Überbauung Gygerrain, Erschliessung 3705 Faulensee

Walter Bill
Bern, 2021

Road Safety Inspection
120074

Abbildung 3
Riedweg, Bereich Parzelle 5043, Liegenschaft 43

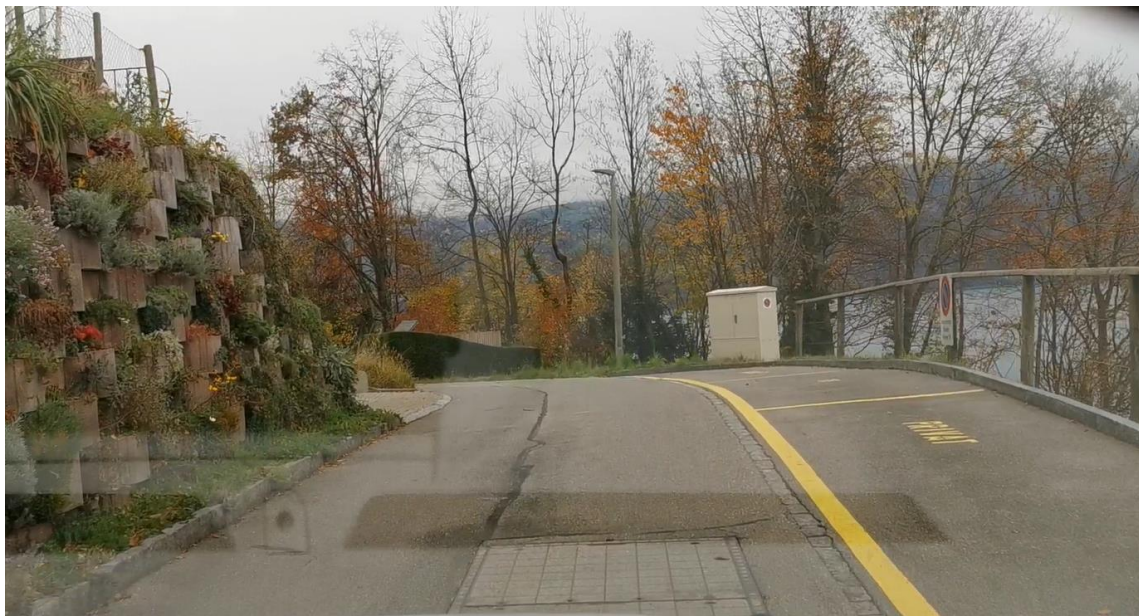
Der Fussverkehr wird im Mischverkehr geführt, was in der vorhandenen Situation auch mit dem zukünftig zu erwartenden Mehrverkehr verträglich ist. Dem Fussverkehr wird an vielen Örtlichkeiten beim Verlassen des Grundstücks die Sicht auf herannahende Verkehrsteilnehmende durch sichteinschränkende Objekte teilweise massiv eingeschränkt. In diesem Fall gefährdet man sich selbst, aber auch die übrigen Verkehrsteilnehmenden.

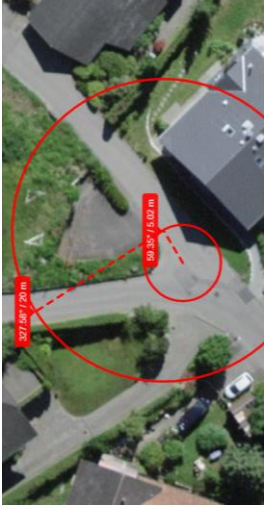
Nr.	Standort	Beschreibung des Sicherheitsdefizits	Bewertung Unfallrisiko	Foto	Massnahmenvorschläge	Bemerkungen
4	Aussenparkfelder Liegenschaften Quellenhofweg 4 und 6	Die Knotensichtweite ist durch die Bepflanzung stark eingeschränkt.	hoch		Es ist eine Knotensichtweite von 20 m zu gewährleisten. Die Bepflanzung ist entsprechend zurückzuschneiden.	VSS 40 273 und bfu-Grundlage «Sicht an Verzweigungen und Grundstückszufahrten»
5	Vorplatz Garage Liegenschaft Quellenhofweg 5	Die Knotensichtweite auf das Trottoir ist durch die Bepflanzung stark eingeschränkt.	hoch		Auf das Trottoir ist eine Sichtweite von 15 m zu gewährleisten. Die Bepflanzung ist entsprechend zurückzuschneiden.	VSS 40 273 und bfu-Grundlage «Sicht an Verzweigungen und Grundstückszufahrten»
6	Vorplatz Garage Liegenschaft Quellenhofweg 9	Die Bepflanzung schränkt die Sicht auf das Trottoir ein.	hoch		Auf das Trottoir ist eine Sichtweite von 15 m zu gewährleisten. Die Bepflanzung ist entsprechend zurückzuschneiden.	VSS 40 273 und bfu-Grundlage «Sicht an Verzweigungen und Grundstückszufahrten»

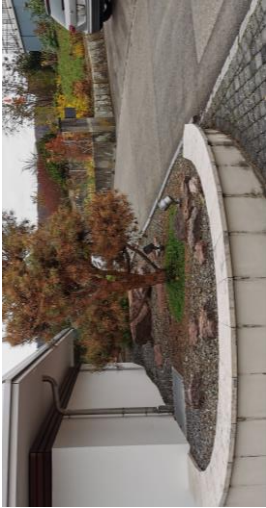
Nr.	Standort	Beschreibung des Sicherheitsdefizits	Bewertung Unfallrisiko	Foto	Massnahmenvorschläge	Bemerkungen
16	Hauszufahrt Liegenschaft Quellenhofweg 27 und 29	Die Knotensichtweite ist durch die Bepflanzung stark eingeschränkt.	hoch		Es ist eine Knotensichtweite von 20 m zu gewährleisten. Die Bepflanzung ist entsprechend zurückzuschneiden resp. zu entfernen.	VSS 40 273 und bfu-Grundlage «Sicht an Verzweigungen und Grundstückszufahrten»
17	Hauszufahrt Liegenschaft Quellenhofweg 27 und 29	Die Knotensichtweite ist durch die Bepflanzung und die Stützmauer massiv eingeschränkt.	hoch	  	Es ist eine Knotensichtweite von 25 m zu gewährleisten (Foto oben links: Prinzipskizze), da es eine Hauszufahrt ist. Die Bepflanzung ist entsprechend zurückzuschneiden resp. zu entfernen. Die Stützmauer soll in der Sichtzone eine maximale Höhe von 60 cm ab Fahrbahn nicht überschreiten. Der Findling im Anschluss an die Hecke ist entsprechend zurückzusetzen. Velofahrende erreichen auf der kurzen Gefällsstrecke von ca. 10 % sofort Geschwindigkeiten von 30 km/h, weshalb eine Knotensichtweite von 25 m garantiert werden soll – Zufahrtsgeschwindigkeit von 30 km/h => Knotensichtweite 20 bis 35 m. VSS 40 273 und bfu-Grundlage «Sicht an Verzweigungen und Grundstückszufahrten»

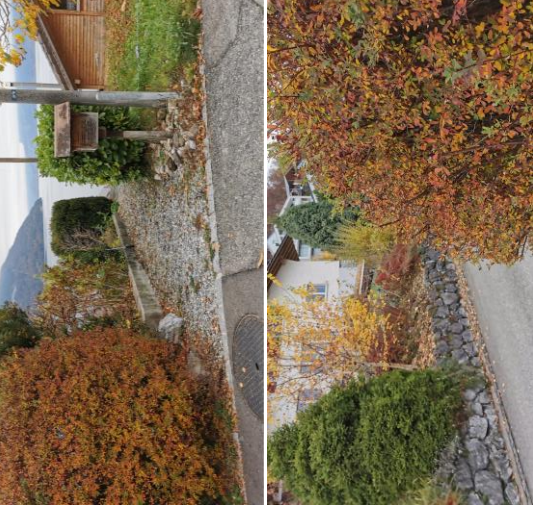
Nr.	Standort	Beschreibung des Sicherheitsdefizits	Bewertung Unfallrisiko	Foto	Massnahmenvorschläge	Bemerkungen
18	Verzweigung Quelenhofweg/Riedweg	Die Knotensichtweite beim Rechtsvortrittsknoten ist durch die Bepflanzung stark eingeschränkt. Evtl. schränken zusätzlich in der Sichtzone abgestellte Fahrzeuge die Knotensichtweite ein.	hoch	 	Es ist eine Knotensichtweite von 20 m zu gewährleisten (Foto oben links; Prinzipskizze), da es sich um eine Rechtsvortrittskreuzung handelt. Die Bepflanzung ist entsprechend zurückzuschneiden resp. zu entfernen. Nach dem Entfernen der Bepflanzung ist ein sichtdurchlässiges Gelände gegen einen Absturz von Personen zu montieren. Ein Abstellen der Fahrzeuge ist z. B. mit Pfosten zu unterbinden. Zur Verdeutlichung des Rechtsvortritts kann die entsprechende Markierung angebracht werden.	SN 640 851, VSS 40 273, VSS 40 568 bfu-Grundlage: «Sicht an Verzweigungen und Grundstückszufahrten» - Pfosten «Geländer und Zäune»

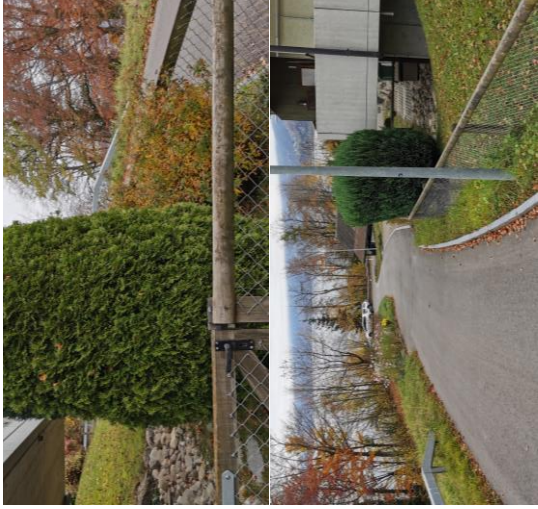
Nr.	Standort	Beschreibung des Sicherheitsdefizits	Bewertung Unfallrisiko	Foto	Massnahmenvorschläge	Bemerkungen
28	Hauszufahrt Liegenschaft Riedweg 8	Die Knotensichtweite ist durch die Bepflanzung eingeschränkt.	hoch		Es ist eine Knotensichtweite von 20 m zu gewährleisten. Die Bepflanzung ist entsprechend zurückzuschneiden resp. zu entfernen.	VSS 40 273 und bfu-Grundlage «Sicht an Verzweigungen und Grundstückszufahrten»
29	Einstellhallenzufahrt Liegenschaft Riedweg 15	Die Knotensichtweite ist durch die Bepflanzung stark eingeschränkt.	hoch		Es ist eine Knotensichtweite von 20 m zu gewährleisten. Die Bepflanzung ist entsprechend zurückzuschneiden resp. zu entfernen.	VSS 40 273 und bfu-Grundlage «Sicht an Verzweigungen und Grundstückszufahrten»
30	Aussenparkfeld Liegenschaft Riedweg 15	Die Knotensichtweite ist durch die Bepflanzung eingeschränkt.	hoch		Es ist eine Knotensichtweite von 20 m zu gewährleisten. Die Bepflanzung ist entsprechend zu entfernen.	VSS 40 273 und bfu-Grundlage «Sicht an Verzweigungen und Grundstückszufahrten»

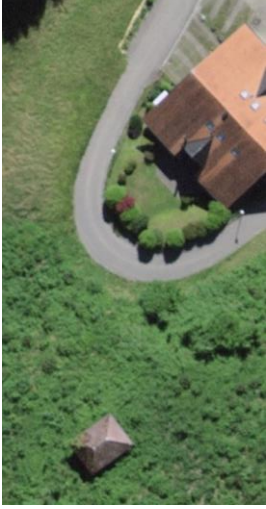
Nr.	Standort	Beschreibung des Sicherheitsdefizits	Bewertung Unfallrisiko	Foto	Massnahmenvorschläge	Bemerkungen
32	Hauszufahrt Liegenschaft Riedweg 12	Die Knotensichtweite ist durch die Bepflanzung leicht eingeschränkt.	hoch		Es ist eine Knotensichtweite von 20 m zu gewährleisten. Die Bepflanzung ist entsprechend zurückzuschneiden resp. zu entfernen.	VSS 40 273 und bfu-Grundlage «Sicht an Verzweigungen und Grundstückszufahrten»
33	Hauszufahrt Liegenschaft Riedweg 12	Die Knotensichtweite ist durch die Bepflanzung leicht eingeschränkt.	hoch		Es ist eine Knotensichtweite von 20 m zu gewährleisten. Die Bepflanzung ist entsprechend zurückzuschneiden resp. zu entfernen.	VSS 40 273 und bfu-Grundlage «Sicht an Verzweigungen und Grundstückszufahrten»
34	Fussweg Liegenschaft Riedweg 20 und 22	Die Bepflanzung schränkt dem Fussverkehr, der das Grundstück verlässt, die Sicht auf heranahnde Verkehrsteilnehmende ein.	hoch		Die Bepflanzung ist ab einer Beobachtungsdistanz von 0,5 bis 1 m ab Fahrbahnrand so zurückzuschneiden, dass man mind. 25 m Sicht auf den heranahnden Verkehr hat.
